**Avis délibéré de la Mission régionale  
d'autorité environnementale de Bretagne sur  
le projet de construction d'un centre commercial  
à Guignen (35)**

n° MRAe 2022-009551

Illustration 5: Extrait du plan d'aménagement et de développement durable (PADD) du plan local d'urbanisme de la commune (projet fléché en rouge)

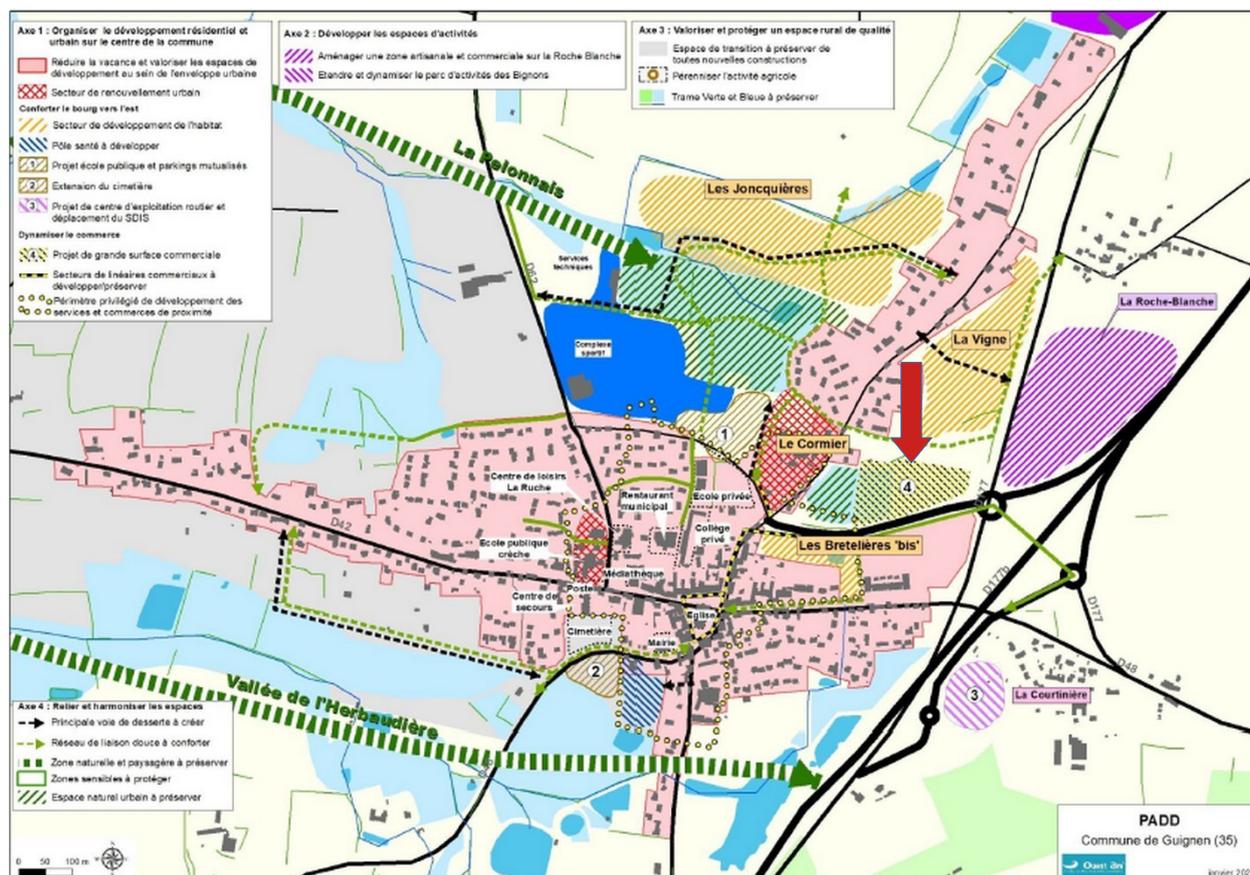
La justification du choix du site s'appuie principalement sur l'identification du secteur comme espace de développement commercial dédié à l'implantation d'un supermarché dans le SCoT<sup>12</sup> et le PLU. Le dossier ne présente aucune solution alternative concernant l'implantation du projet<sup>13</sup>, qui aurait pu, par exemple, être localisé sur la future zone d'activités de la Roche Blanche (illustration 5).

***L'Ae recommande de présenter des solutions alternatives ou à tout le moins de justifier de façon convaincante le choix du site d'implantation retenu, compte tenu des enjeux environnementaux importants identifiés sur celui-ci, notamment en matière de zones humides.***
